Construction du parc éolien "Plaine d'Insay"
Installations classées pour la protection de l'environnement
chapitre III – titre II livre 1^{er} et titre 1^{er} livre V
article R.511-9
du Code de l'Environnement

Communes des Trois Moutiers et de Mouterre-Silly

PROCÈS VERBAL DE SYNTHÈSE

Mémoire en réponse au procès-verbal de synthèse de l'enquête publique

Profil approximatif "Vaux-Sainte-Marie"/"Roche Vernaise

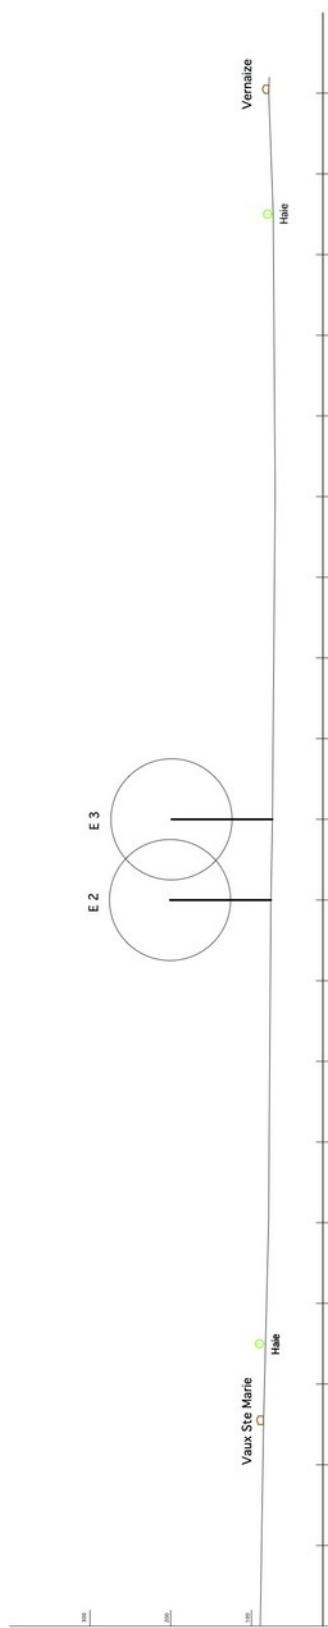
- incomplet (sciement ou inconsciemment) : inventaires superficiels faune, flore, analyse paysagère incomplète (Roche Vernaize – Vaux Ste Marie, Insay - Grand-Fête) capacités financières et techniques peu développées ;
- non-respect des règlements (consultation préalable, mesures ERC insuffisantes, destruction espèces protégées, OMS, académie médecine) ;
- non-respect des avis des élus (Conseils municipaux, Conseil communautaire) ;
- non-respect des documents de planification (SRADDET, PCAET, PLU) ;
- non-respect des directives professionnelles (OMS, Eurobats, SFEPM) ;
- information du public insuffisante (affichage, panneaux, courrier ou tract) ;

- Vous avez attribué à l'impact sur le paysage un qualificatif de faible à fort et proposé en mesure de réduction complémentaire la mise en place d'une "bourse aux arbres". Toutefois, une analyse topographique, même approximative, entre "les Vaux-Sainte-Marie" et "Roche Vernaize" fait ressortir l'inefficacité d'une telle mesure au regard des habitations situées sur les 2 coteaux qui se font face (cf croquis annexé). Cette remarque peut se transposer à une ligne "Petit-Insay – Grande-Fête".
